ЈП за изградњу ОБРЕНОВЦА

ПРЕДМЕТ: Појашњење конкурсне документације

У вези са захтевом за појашњења конкурсне документације у отвореном поступку за набавку радова на **уређењу локације Бањског комплекса** број Р-8/2017, сходно члану 63. став 2. и 3. Закона о јавним набавкама и тачки 13. „Упутства понуђачима како да сачине понуду“, достављамо тражено појашњење конкурсне документације.

ТЕХНИЧКА СПЕЦИФИКАЦИЈА ПОЗИЦИЈЕ Е/2

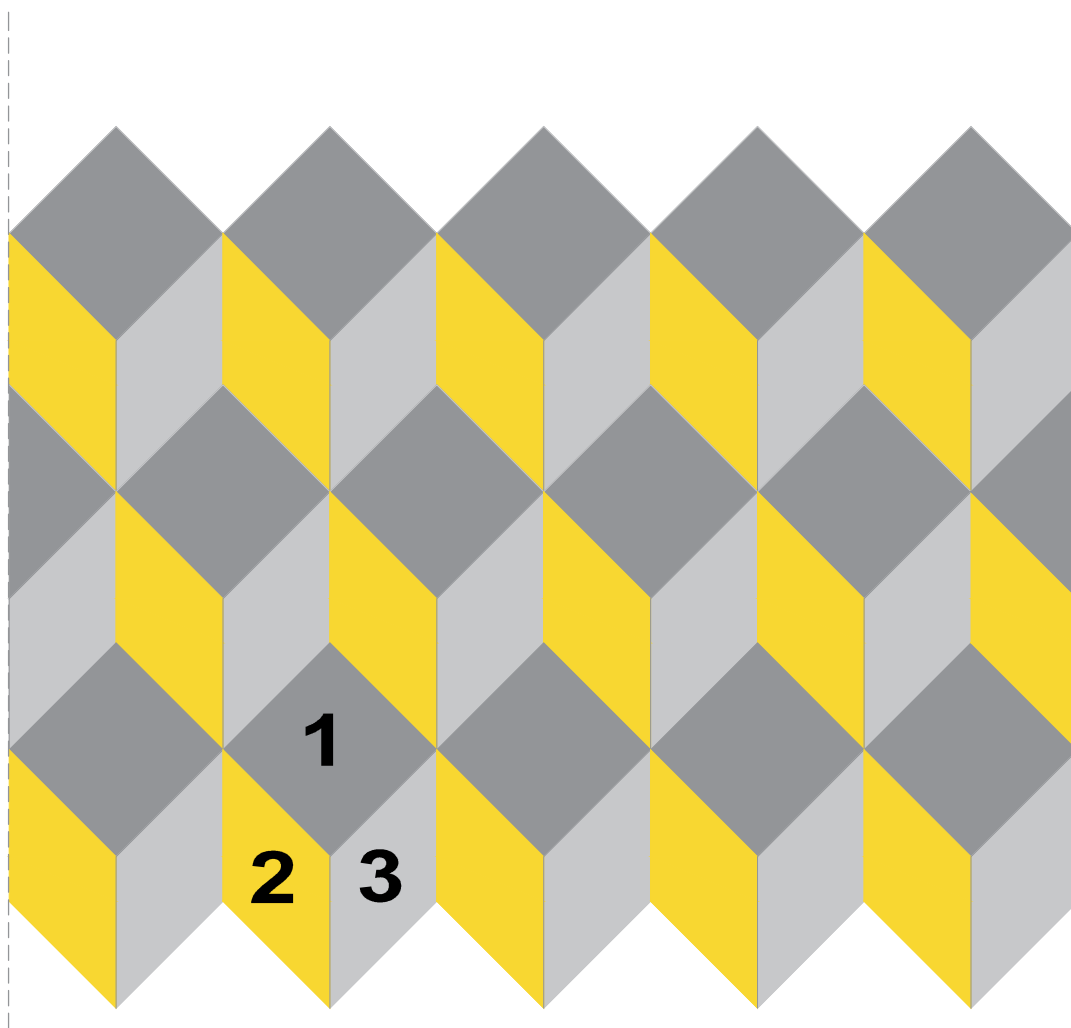
1. ПИТАЊЕ: У Техничкој спецификацији на страни 46/92 позиција Е/2 Набавка и уграђивање вибропресованих двослојних бетонских плоча минимум МВ 40 дебљине 6 цм... да ли можете да наведете димензије плоча јер у складу са прописима има више димензија плоча и боју обзиром да боја значајно утиче на цену?

ОДГОВОР: Димензије и боја плоча су:

Квадратне- 20/20/6 цм, тамно сиве боје

Ромб - 20/20/6 цм са углом од 45 степени боја је за око 50% плоча светло сива, а других 50% нијансе жуто.

Слог плоча је у правцу подужног пружања стазе. Изглед слога је дат у прилогу.
